# Thermo8

Es soll die Temperatur mithilfe von 8 NTCs gemessen werden.

Der gefixte Schaltplan

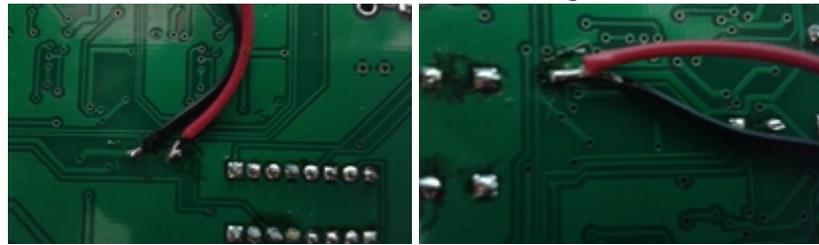
Der alte Schaltplan, wo noch die Versorgungsspannungen der OPs falsch angeschlossen sind, siehe Meckerliste (mit diesem Schaltplan wurden die Platinen bestellt)

- Die Versorgungsspannung des OPs auf dem Oberschaltplan ist falsch an die Versorgungsspannungen der OPs auf den Unterschaltplänen angeschlossen

Der Fehler der Schaltung wurde auf folgender Weise behoben:  
Zwischen den Lötstellen der Kabel wurde mit einem Cuttermesser die Leitungen durchtrennt. Hier
